福島第一原子力発電所 特定原子力施設に係る実施計画変更比較表（第Ⅱ章 2.3 使用済燃料プール設備）

福島第一原子力発電所 特定原子力施設に係る実施計画変更比較表（第2章 2.8 原子炉格納容器ガス管理設備）

図-1 原子炉格納容器内窒素封入設備 系統概略図

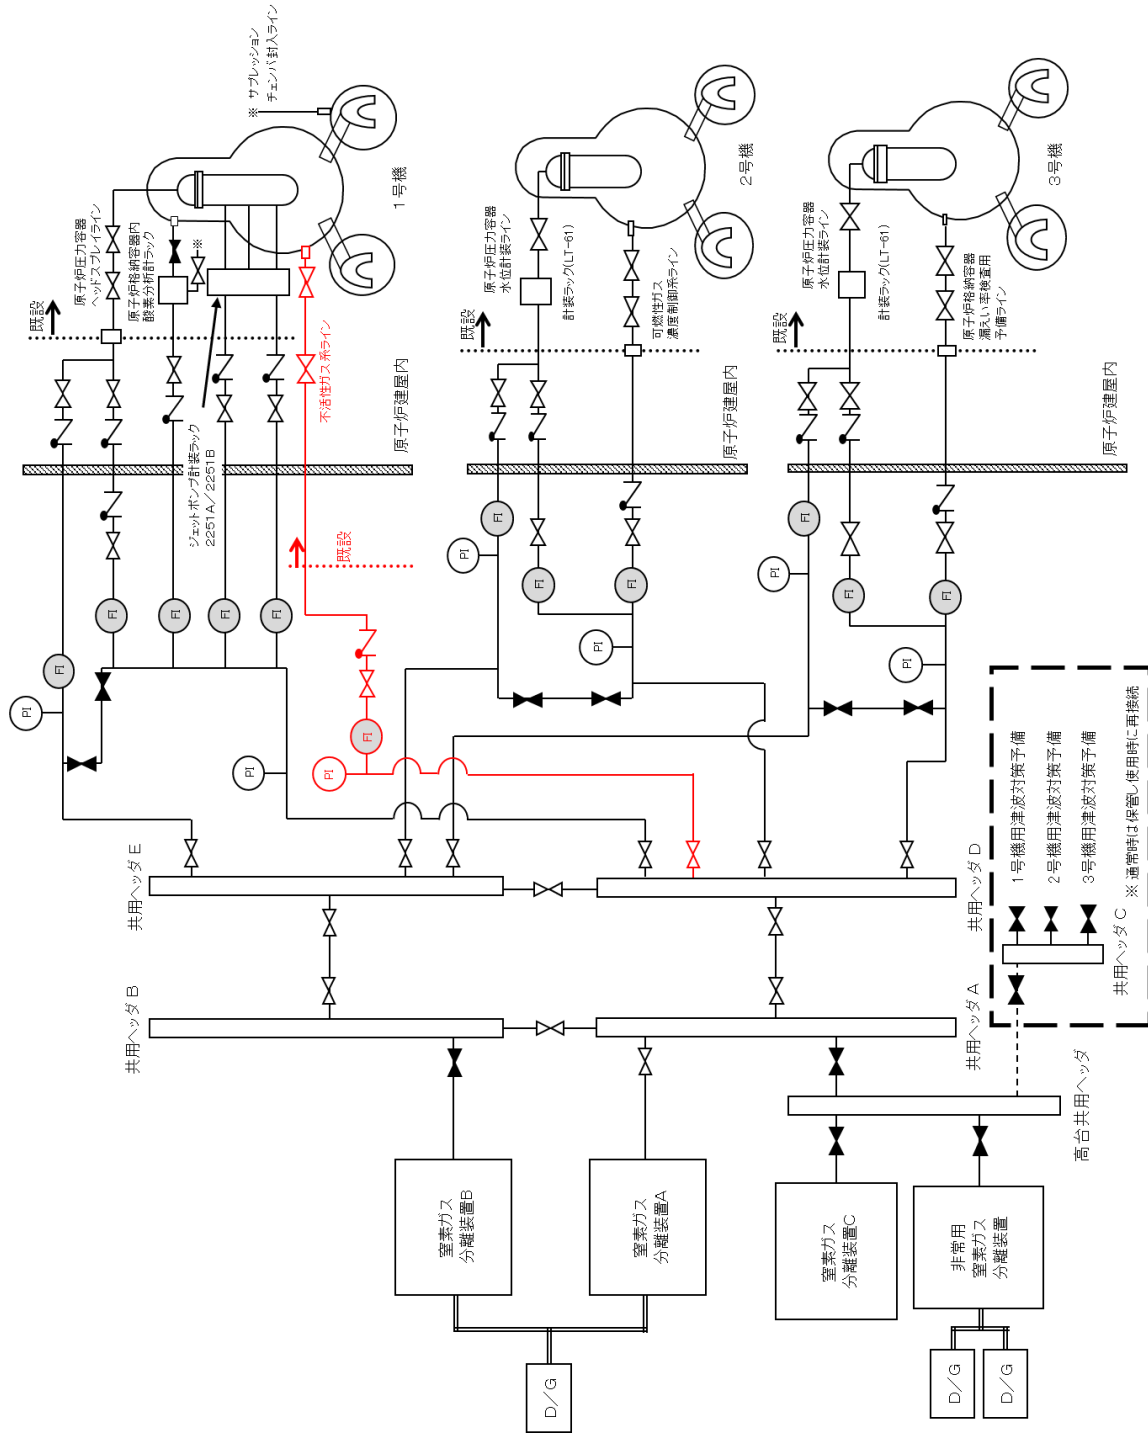
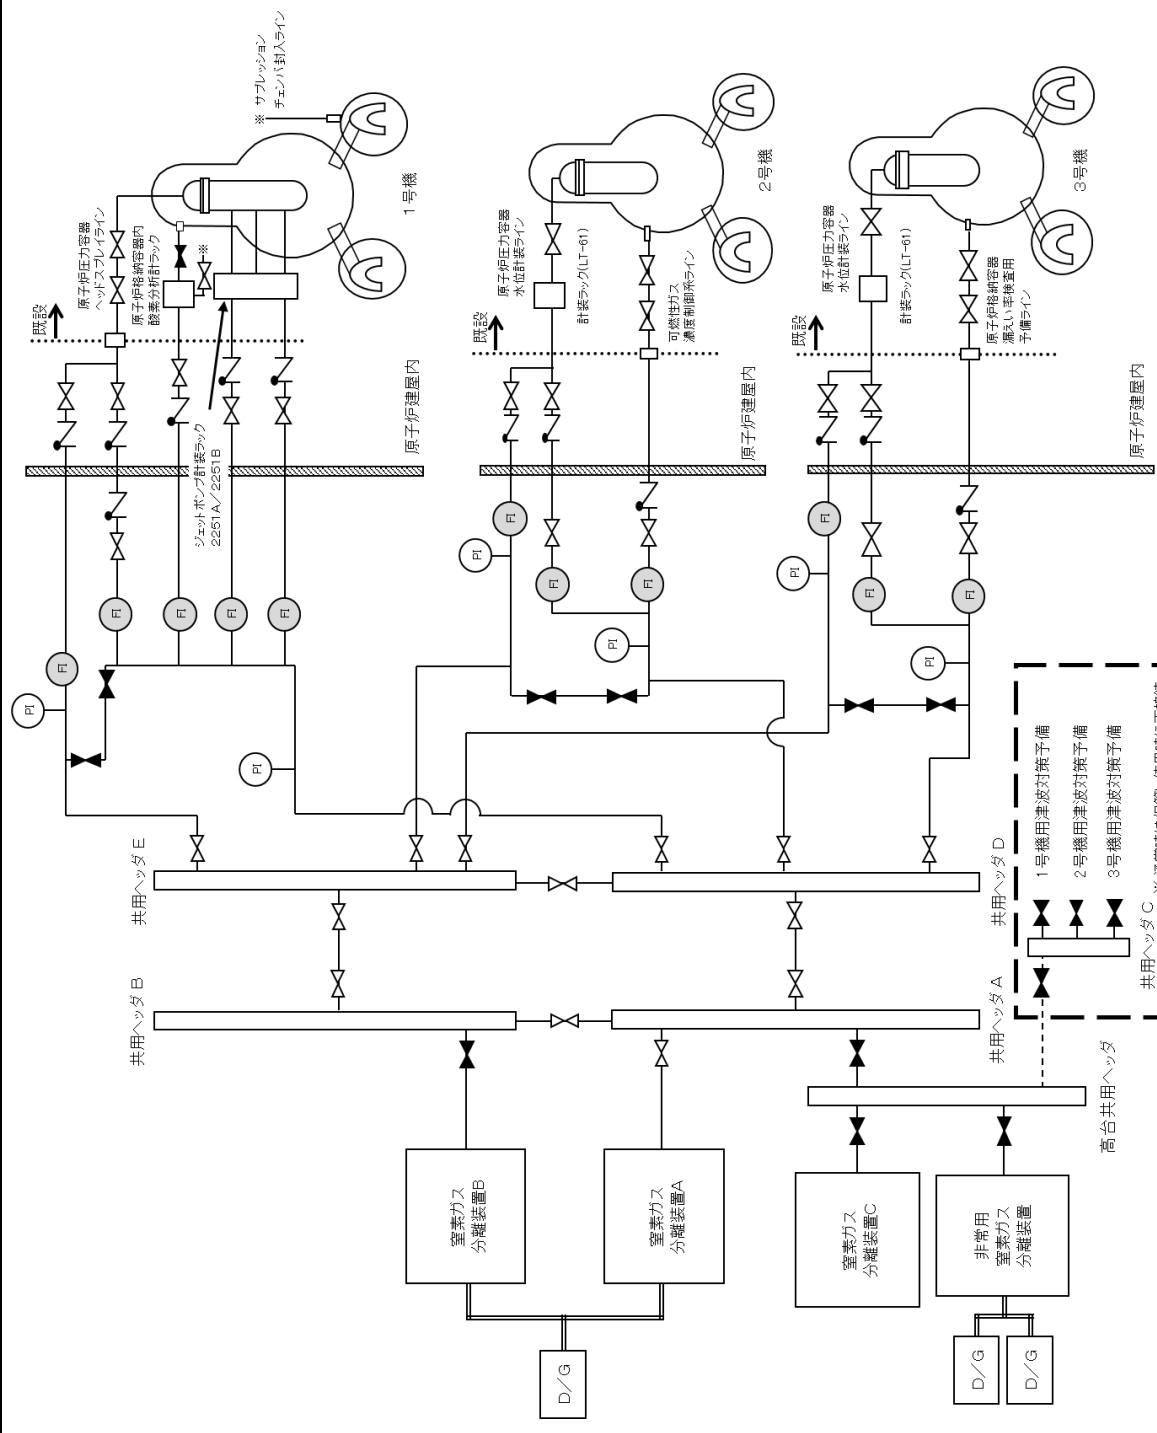
1号機原子炉格納容器窒素封入ライン（不活性ガス系）の撤去に伴う系統概略図の修正
記載の適正化

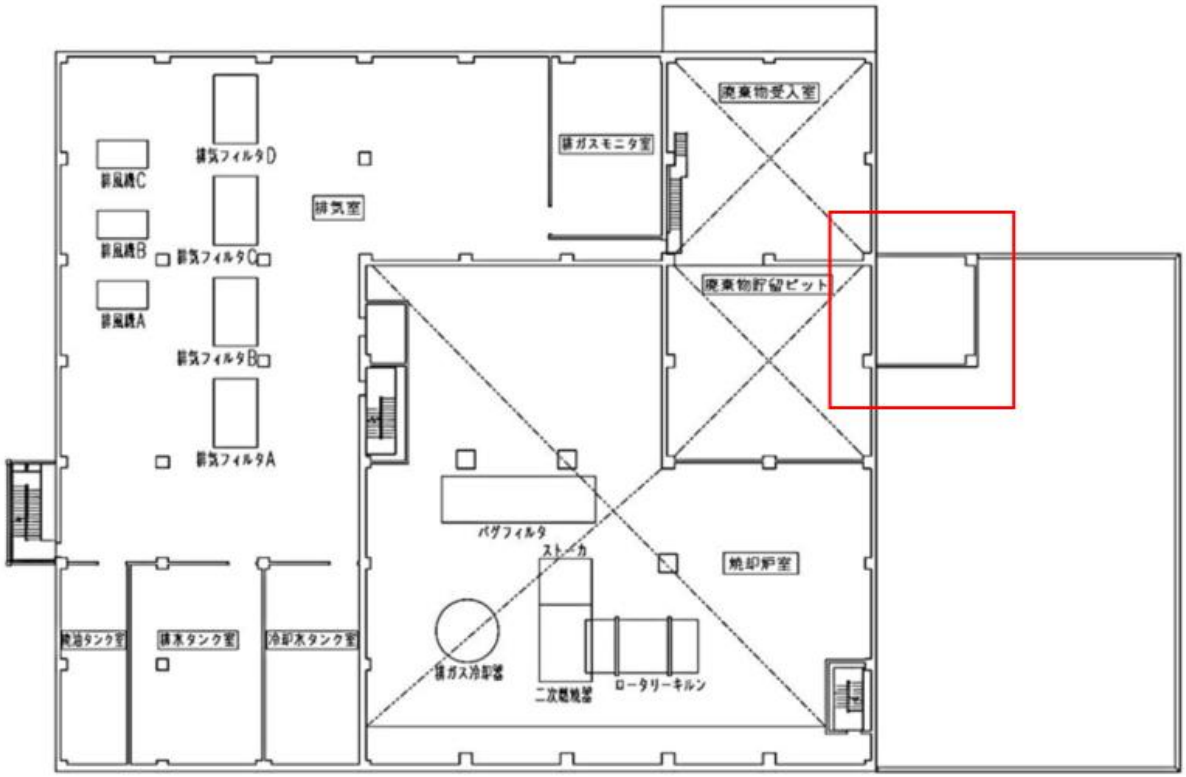
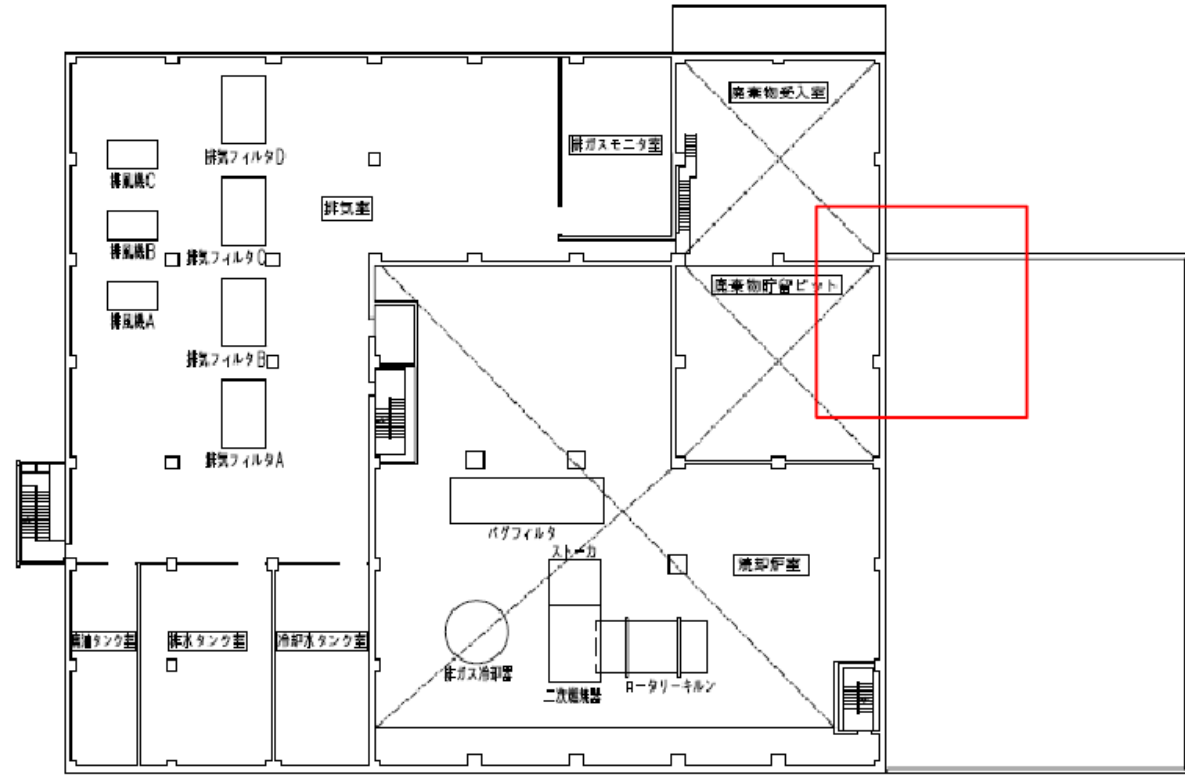
変更前	変更後	変更理由
 <p data-bbox="385 1239 920 1281">図-1 増設焼却炉建屋平面図（4/6）</p> <p data-bbox="964 1207 1261 1249">増設焼却炉建屋 4階</p>	<p data-bbox="2329 168 2507 210">添付資料 3-2</p>  <p data-bbox="1573 1260 2107 1302">図-1 増設焼却炉建屋平面図（4/6）</p> <p data-bbox="2166 1249 2463 1291">増設焼却炉建屋 4階</p>	<p data-bbox="2522 168 2893 252">機器設置位置変更に伴い図面を変更</p>

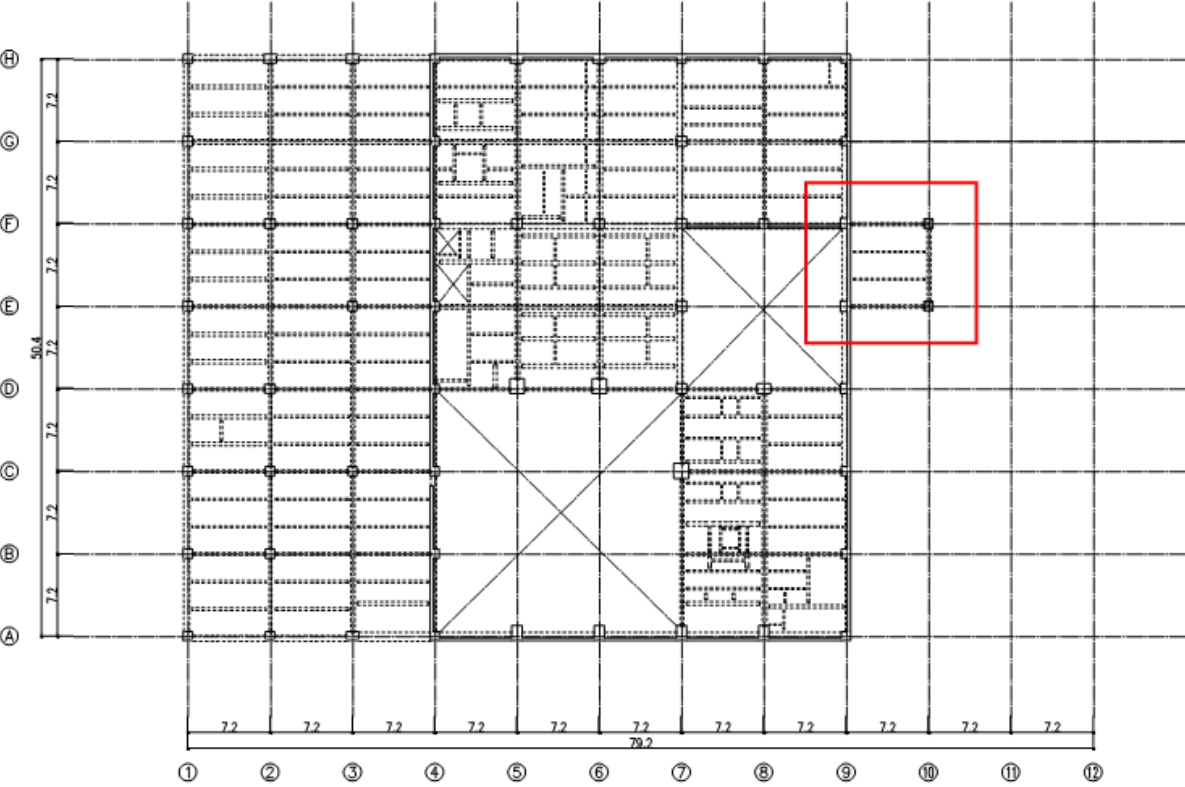
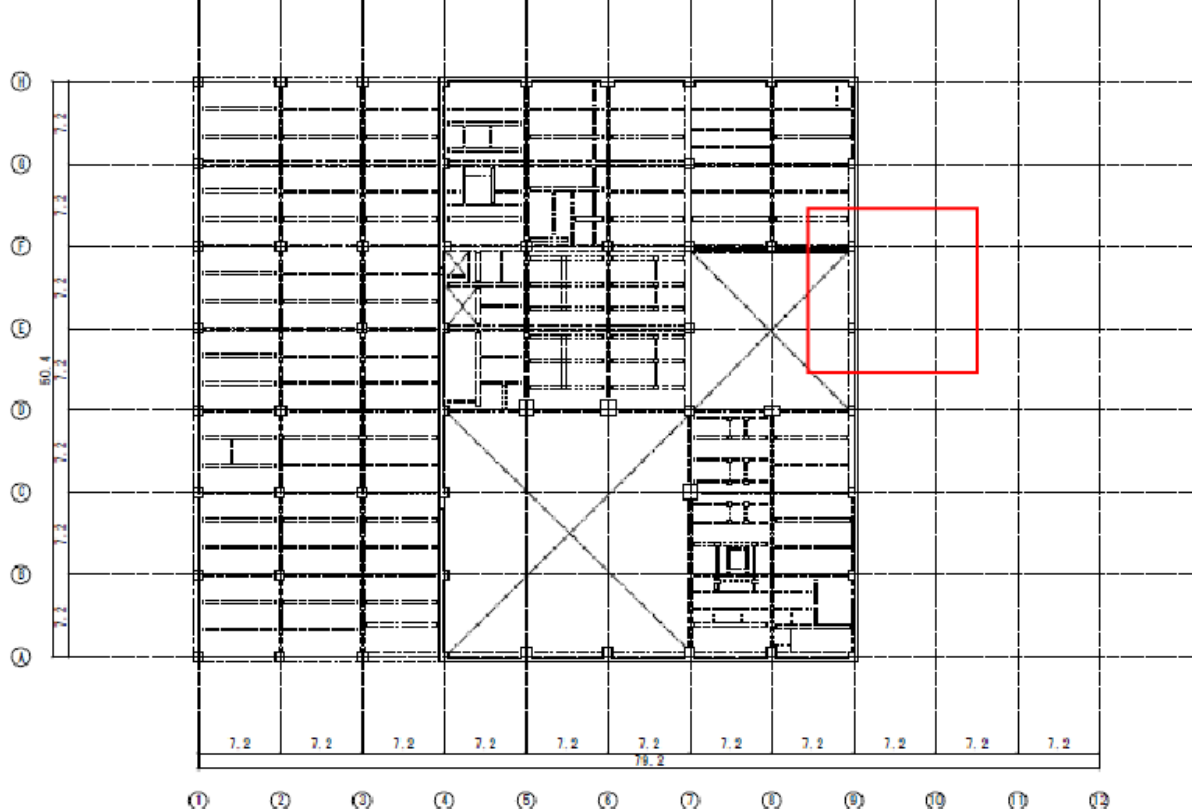
変更前	変更後	変更理由
 <p data-bbox="356 1249 890 1291">図-1 増設焼却炉建屋平面図（5／6）</p> <p data-bbox="964 1218 1261 1260">増設焼却炉建屋 5階</p>	<p data-bbox="2344 168 2507 210">添付資料 3-3</p>  <p data-bbox="1602 1270 2136 1312">図-1 増設焼却炉建屋平面図（5／6）</p> <p data-bbox="2166 1270 2463 1312">増設焼却炉建屋 5階</p>	<p data-bbox="2522 168 2893 252">機器設置位置変更に伴い図面を変更</p>

図-1 安全避難通路を明示した図面（1/6）

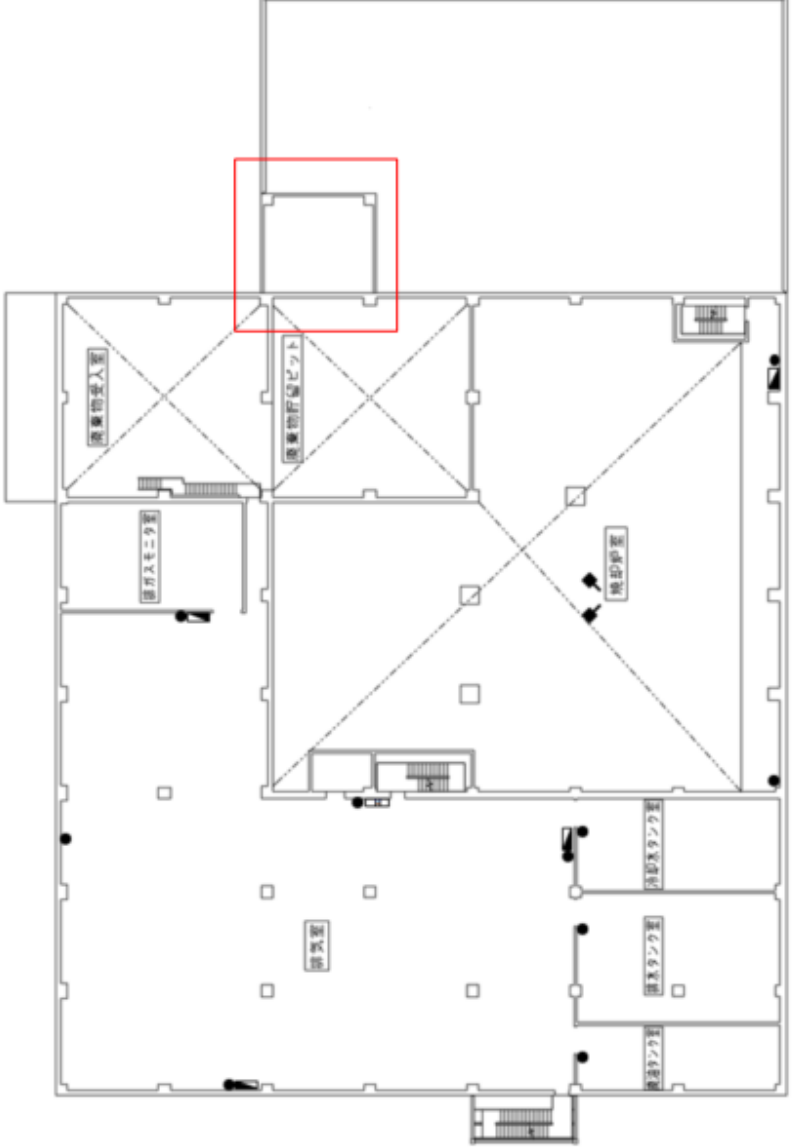
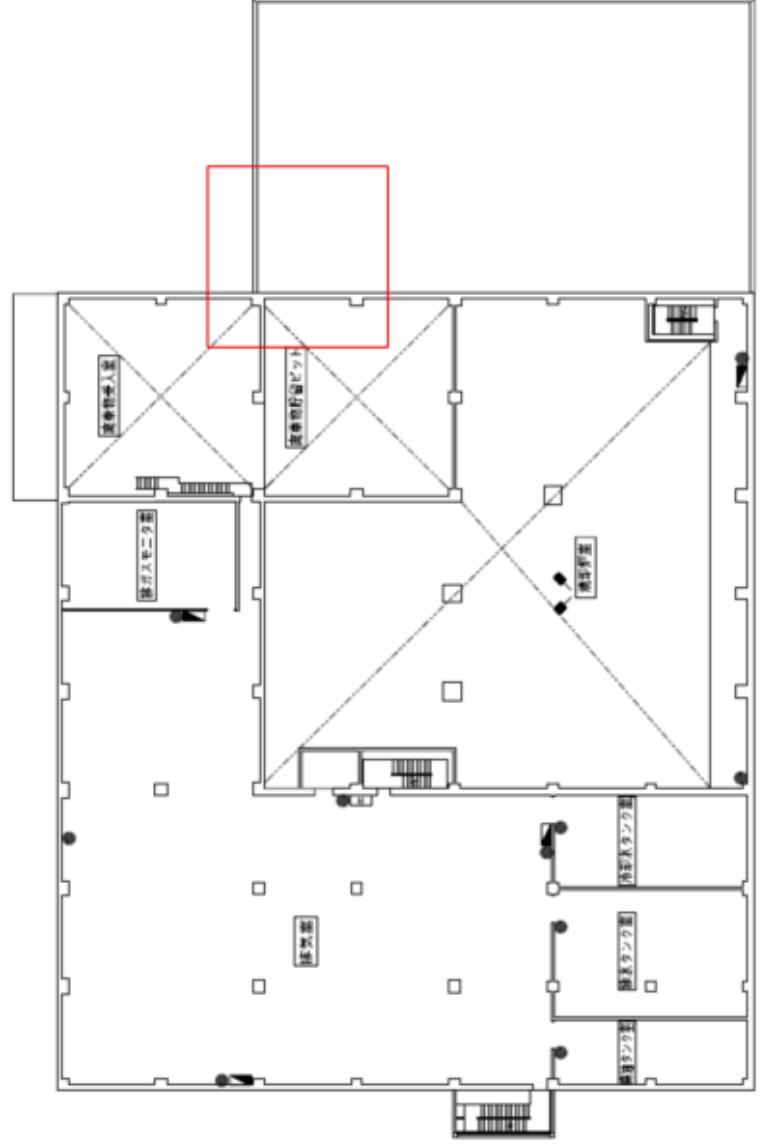
変更前	変更後	変更理由
 <p style="text-align: center;">増設焼却炉建屋 1階</p> <p style="text-align: right;">凡例 ← 非常口 ← 避難通路</p>	<p style="text-align: right;">添付資料 9-2</p>  <p style="text-align: center;">増設焼却炉建屋 1階</p> <p style="text-align: right;">凡例 ← 非常口 ← 避難通路</p>	<p>現場の実態に即した避難経路の変更</p>

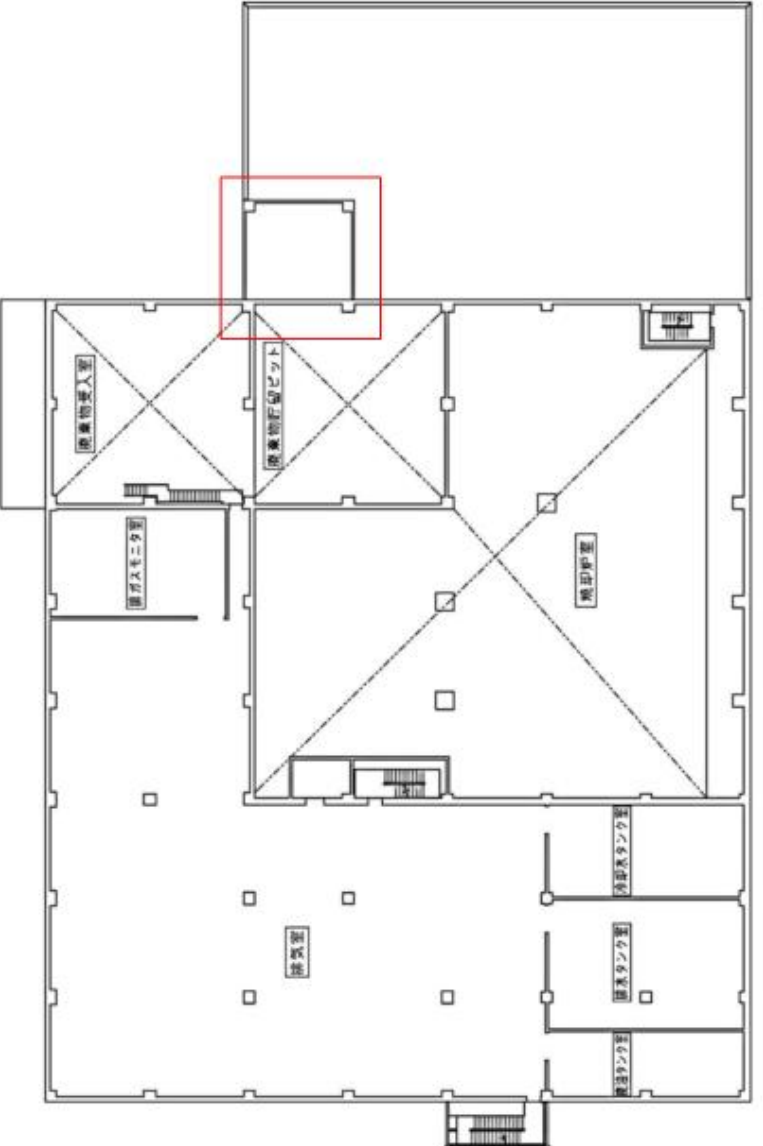
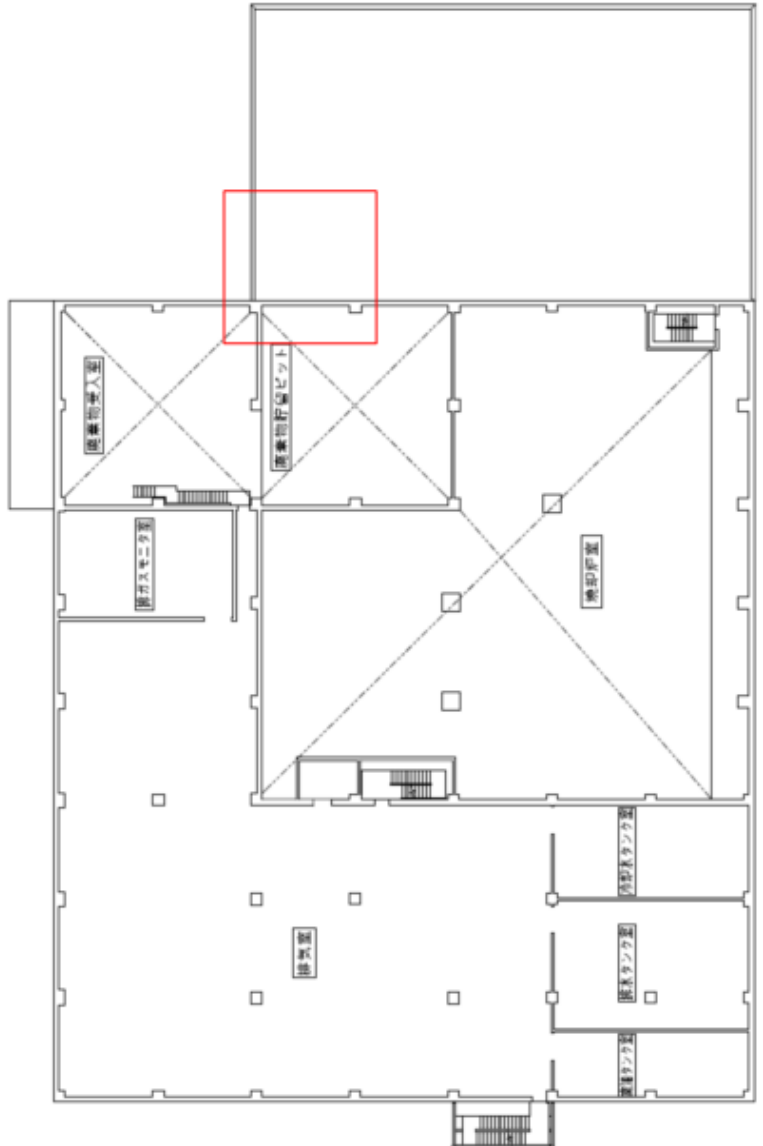
変更前	変更後	変更理由												
 <p style="text-align: center;">増設焼却炉建屋 5階</p> <p style="text-align: right;"> <table border="1"> <tr><th colspan="2">凡例</th></tr> <tr><td>←</td><td>非常口</td></tr> <tr><td>→</td><td>避難通路</td></tr> </table> </p> <p>図-1 安全避難通路を明示した図面 (5/6)</p>	凡例		←	非常口	→	避難通路	<p style="text-align: right;">添付資料 9-4</p>  <p style="text-align: center;">増設焼却炉建屋 5階</p> <p style="text-align: right;"> <table border="1"> <tr><th colspan="2">凡例</th></tr> <tr><td>←</td><td>非常口</td></tr> <tr><td>→</td><td>避難通路</td></tr> </table> </p> <p>図-1 安全避難通路を明示した図面 (5/6)</p>	凡例		←	非常口	→	避難通路	<p>機器設置位置変更に伴い図面を変更</p>
凡例														
←	非常口													
→	避難通路													
凡例														
←	非常口													
→	避難通路
